INA INFORMAZIONE TECNICA

Motore più silenzioso

Conversione dalla puleggia rigida alla ruota libera alternatore

Produttori: Ford
Modello: Ranger
Anno di costruzione: a partire dal 2011
Motori: 2.2 D, 3.2 D
N. art.: 535 0128 10

Passaggio dalla puleggia rigida a una ruota libera alternatore

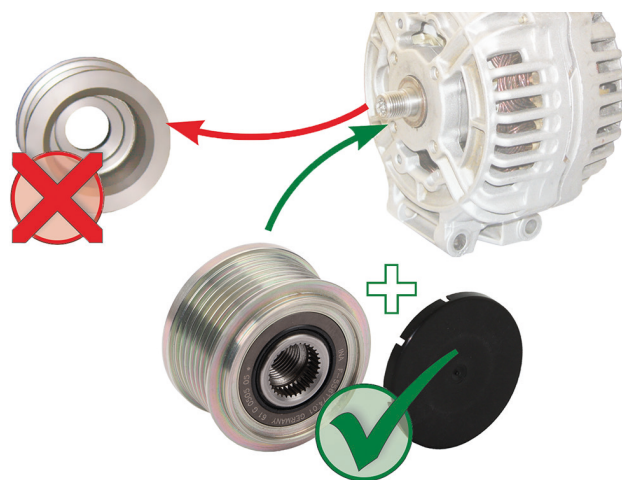
Nei veicoli citati, a causa di un regime del motore irregolare, può verificarsi un danno al sistema di trasmissione ausiliario. Spesso, la puleggia rigida dell'alternatore ne è la causa.

Il costruttore del veicolo sta già modificando gli alternatori, passando da una puleggia rigida ad una ruota libera.

Se è ancora montata una puleggia rigida, sostituirla con la ruota libera alternatore 535 0128 10. Inoltre, tutti i componenti del sistema di trasmissione ausiliario devono essere controllati per verificare il corretto funzionamento, ed eventualmente sostituiti.
